**Conseil économique et social**

**Forum mondial de l'harmonisation  
des Règlements concernant les véhicules**

**Règlement technique mondial n° 9 (Sécurité des piétons)****– Proposition d'amendements à la phase 1 et au projet  
de phase 2 du Règlement technique mondial****Proposition d'amendements à la phase 1 du Règlement  
technique mondial n° 9 (Sécurité des piétons)****Communication de l'expert de la Commission européenne\***

«Figure 6A

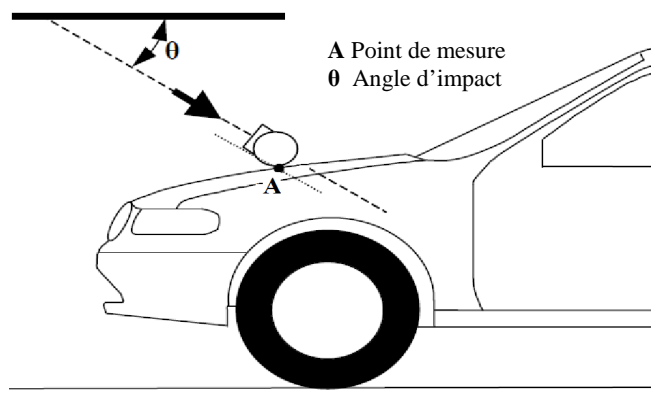
**3.20.1** Le "point de mesure" pour l'essai avec l'élément de frappe tête est un point situé à la surface extérieure du véhicule choisi pour évaluation. C'est le point où le profil de la tête d'essai entre en contact avec la section transversale de la surface externe du véhicule dans un plan longitudinal vertical à travers le centre de gravité de l'élément de frappe tête (voir fig. 6A).

Figure 6, supprimer

Ajouter les nouvelles figures 6A et 6B, comme suit:

**Point de mesure situé dans le plan longitudinal vertical passant par le centre de l'élément de frappe de la tête d'essai (voir par. 3.20.1)<sup>2</sup>**

<sup>2</sup> *Remarque:* En raison de la forme du dessus du capot, le premier contact peut ne pas se produire sur le même plan longitudinal vertical, ni sur le même plan transversal vertical, que le point de mesure "A".

Figure 6B  
**Point de mesure situé dans le plan longitudinal vertical passant par l'axe central de l'élément de frappe de jambe d'essai (voir par. 3.20.2)**

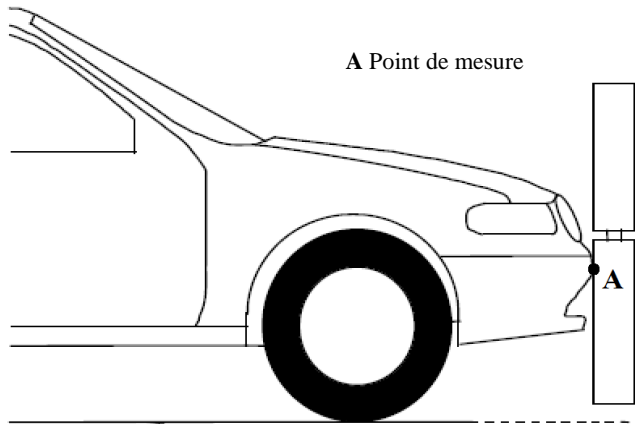
**3.20.2** Le "point de mesure" pour l'essai de l'élément de frappe tibia contre pare-chocs et l'essai de l'élément de frappe fémur contre pare-chocs se trouve sur le plan longitudinal vertical passant par l'axe médian de l'élément de frappe (voir fig. 6B).».

«Figure 11

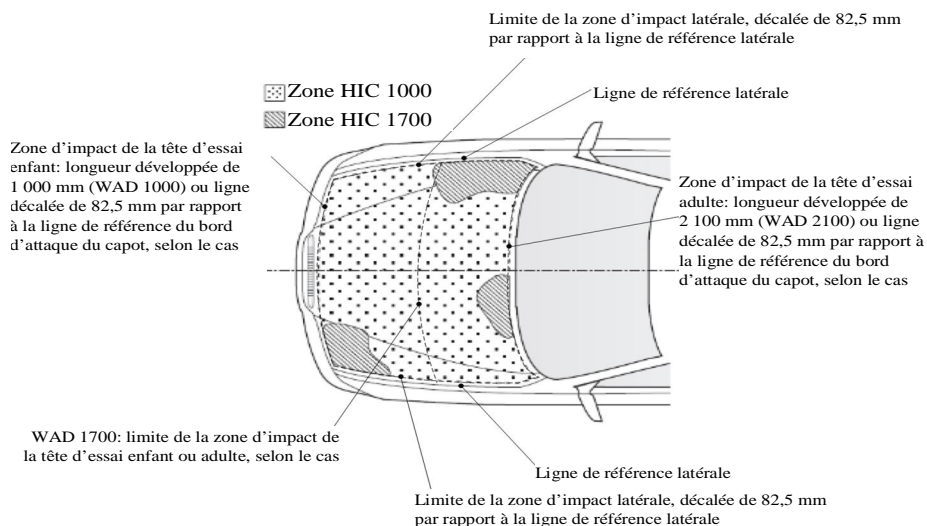
«5.2.4.1 Le constructeur doit définir les parties de la **zone d'impact sur la face supérieure du capot** dans lesquelles la valeur HIC ne doit pas dépasser 1 000 (zone HIC1000) et celles où elle ne doit pas dépasser 1 700 (zone HIC1700) (voir fig. 11).».

Figure 11 (ancienne), supprimer

Insérer une nouvelle figure 11, comme suit:

**Exemple de délimitation des zones HIC1000 et HIC1700**
